MINISTERIO
DE SALUD

ACLARACIÓN N° 1

San Salvador, 31 de julio de 2023

El Ministerio de Salud, a través del Área de Adquisiciones y Contrataciones de la Unidad de Gestión del Programas y Proyectos de Inversión, informa a todas las personas (naturales y jurídicas) que obtuvieron el Documento de Solicitud de Ofertas **SDO N° RECOVID-175-RFB-CW**, denominado: **“READECUACIÓN Y AMPLIACIÓN DE LA UNIDAD DE PEDIATRÍA HOSPITAL NACIONAL ZACAMIL “DR. JUAN JOSÉ FERNÁNDEZ”**, que se ha realizado aclaración al Documento de Solicitud de Oferta, producto de consultas efectuadas por participantes que han obtenido el documento, tal como se detalla a continuación:

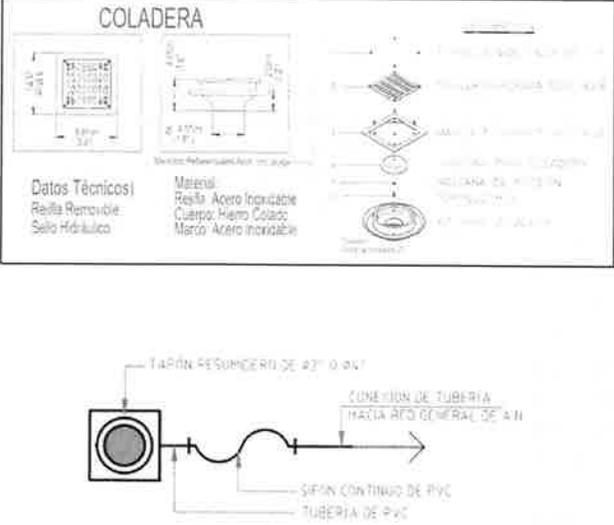
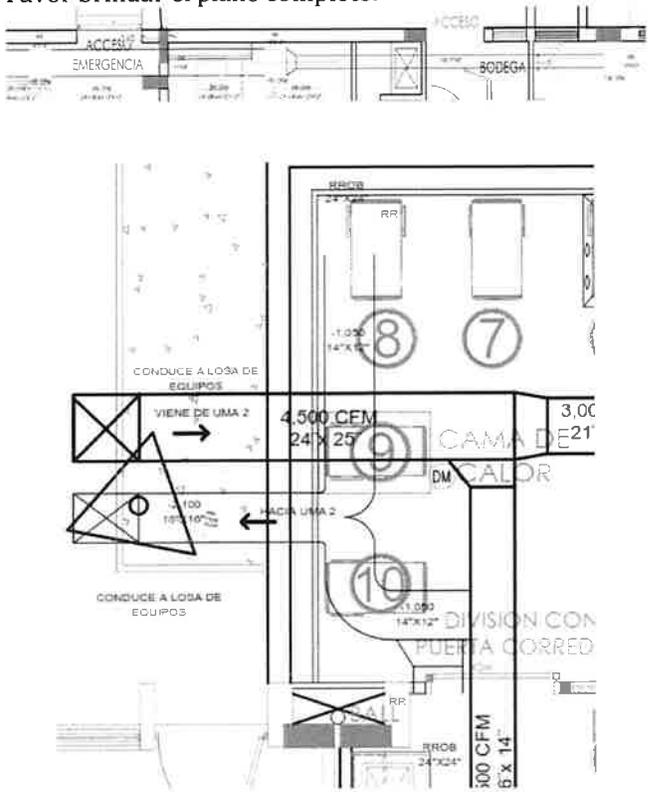
77	<p>¿Existe la suficiente presión en el sistema de agua potable, para poder utilizar el inodoro fluxómetro? Este tipo de inodoros necesita una presión y caudal adecuados para poder funcionar.</p>	NO APLICA, OFERTAR TAL CUAL ESTÁ EL PLAN DE OFERTA.
78	<p>En la hoja de planos ARQ 5 se encuentran los detalles y medidas de muebles, sin embargo, para los muebles M-3 y M-4, no se detalla la altura de estos, ¿Podrían brindarla?</p>	VER ENMIENDA No. 3
79	<p>En esta misma hoja de planos ARQ 5, en el detalle para el mueble M-6, la longitud horizontal indica que es variable, pero el no poseer todas las medidas dificulta el costearlos, y la planta de mobiliario no se encuentra acotada, por lo que no se puede obtener dicha longitud. ¿Pueden brindar esta medida para ambos muebles M-6?</p>	VER ENMIENDA No. 3

Nº	CONSULTA	RESPUESTA				
80	<p>Sobre este mismo plano ARQ 5, se encuentra la siguiente nota:</p> <p>NOTA: MUEBLES 7 SIMILAR A M 2. VERIFICAR EN PLANOS LAS DIMENSIONES. MUEBLE 8 SIMILAR A M 6 CONSIDERAR M8 EN FORMA L MUEBLE 9 SIMILAR A M3 Y M4. VERIFICAR EN PLANOS LAS DIMENSIONES</p> <p>Aquí expresa que las dimensiones de estos muebles se deben verificar en planos, pero en la planta no se encuentran acotados, y al estar en PDF, no se puede calcular. ¿Pudieran brindar las medidas de cómo necesitan los muebles, para poder costearlos?</p>	<p>VER ENMIENDA No. 3</p>				
81	<p>En plan de oferta, en partida 14.10, habla de un mueble M-10 MUEBLE DE ACERO INOXIDABLE CON POCETA PARA ESTACION DE ENFERMERIA CENTRAL, de igual forma en la partida 14.12 habla de un mueble M-12 MUEBLE DE ACERO INOXIDABLE CON POCETA PARA AREA DE PROCEDIMIENTOS. Los cuales indica que se detallan en planos, pero no se encuentra ningún mueble M-10, ni M-12 detallado en los planos. ¿Serán estos similar al M-5? De no ser así, ¿Pudieran brindar los detalles y medidas de ambos?</p>	<p>VER ENMIENDA No. 3</p>

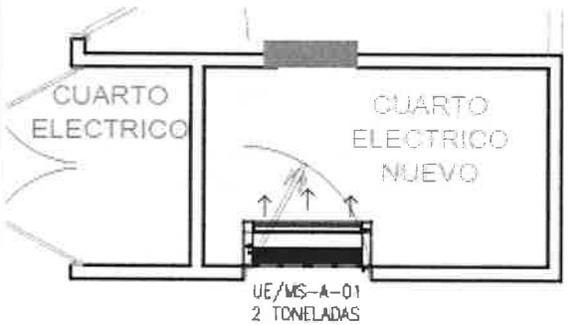
19,05	Suministro e instalación de alimentador para tablero T-HEP, compuesto por 2 juegos X(3THHN 250MCM(F)+THHN250MCM(N)+THHN 1/0AWG(T)) en 2 tubería EMT 3", incluye también : cajas de registro, soportería, tubería subterránea, obra civil asociada.	182,00	m			
86	<p>En la actividad siguiente:</p> <table border="1" data-bbox="228 1591 857 1728"> <tr> <td data-bbox="228 1591 305 1728">19,05</td> <td data-bbox="305 1591 737 1728">Suministro e instalación de alimentador para tablero T-HEP, compuesto por 2 juegos X(3THHN 250MCM(F)+THHN250MCM(N)+THHN 1/0AWG(T)) en 2 tubería EMT 3", incluye también : cajas de registro, soportería, tubería subterránea, obra civil asociada.</td> <td data-bbox="737 1591 813 1728">182,00</td> <td data-bbox="813 1591 857 1728">m</td> </tr> </table> <p>Según hoja de planos E-01, se debe de pasar por pasillos con cielo falso que no se puede desmontar y que en la visita técnica no se puede ver la estructura del techo, para poder empotrar los ductos, ¿Pueden proporcionar detalle de cómo se debe hacer el empotramiento de los ductos en el techo y del proceso sugerido por ustedes</p>	19,05	Suministro e instalación de alimentador para tablero T-HEP, compuesto por 2 juegos X(3THHN 250MCM(F)+THHN250MCM(N)+THHN 1/0AWG(T)) en 2 tubería EMT 3", incluye también : cajas de registro, soportería, tubería subterránea, obra civil asociada.	182,00	m	<p>SE ACLARA QUE LA TRAYECTORIA INDICADA EN PLANOS IE-01, PARA LAS ACOMETIDAS DEL ÁREA DE PEDIATRÍA ESTA SOBRE LOS PASILLOS LOS CUALES TIENE UNA LÍNEA DE LUMINARIAS CONTINUA AL CENTRO DEL PASILLO LAS CUALES PERMITEN ACCESO A TODO EL ENTRECIELO PARA EL MONTAJE DE LAS CANALIZACIÓN DE ESTAS ACOMETIDAS REALIZÁNDOLAS POR TRAMOS, TAMBIÉN HAY PARTES DEL ENTRECIELO QUE PERMITEN TRABAJAR SOBRE EL CIELO CON FACILIDAD PARA LA INSTALACIÓN DE LAS ACOMETIDAS. POR LO TANTO, SE DEBE INCLUIR DENTRO DEL ALCANCE DE LAS PARTIDAS 19.3 Y 19.4 EL TRABAJO CORRESPONDIENTE A ACCESO AL ENTRECIELO POR MEDIO DE LA LÍNEA CONTINUA DE LUMINARIAS APARTÁNDOLAS Y LUEGO COLOCARLAS EN SU LUGAR.</p>

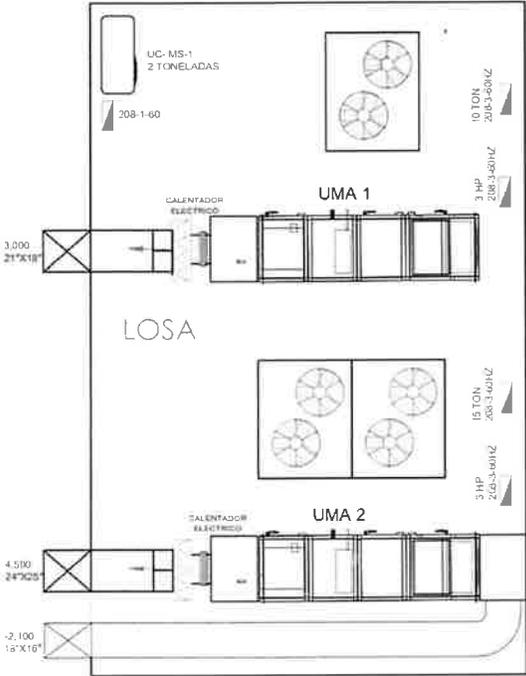
91	En detalle de solera de fundación mostrado en plano EST-2, muestra que hay que compactar en los costados de la solera y de la pared, pero no está definido si es material selecto o suelo del lugar, definir qué tipo de material, si es material del lugar agregar actividad en el plan de oferta.	LAS COMPACTACIONES RELACIONADAS CON LAS FUNDACIONES SE INCLUYEN EN LA PARTIDA 5.01.				
92	<p>En plan de oferta está la actividad siguiente:</p> <table border="1" data-bbox="232 1755 841 1808"> <tr> <td data-bbox="232 1755 321 1808">18.2.04</td> <td data-bbox="321 1755 716 1808">Suministro e instalación de Válvula de bola Bronce ø1/2", incluye accesorios de conexión.</td> <td data-bbox="716 1755 792 1808">22,00</td> <td data-bbox="792 1755 841 1808">u</td> </tr> </table> <p>Lo cual es una cantidad bastante elevada, solo se necesitarían válvulas para aislar el sistema, pero el plano no muestra ninguna, ¿Cuál es la cantidad correcta de válvulas?</p>	18.2.04	Suministro e instalación de Válvula de bola Bronce ø1/2", incluye accesorios de conexión.	22,00	u	REVISAR DENTRO DEL PLANO DE LA RED DE AGUA POTABLE, EL DETALLE QUE SE LLAMA "DISPOSICIÓN TÍPICA DE TUBERÍAS DE ABASTO DE AGUA POTABLE EN BATERÍAS SANITARIAS, SIN ESCALA", CADA ARTEFACTO SANITARIO DEBE CONTAR CON VÁLVULA DE CONTROL ANTES DE BAJAR.
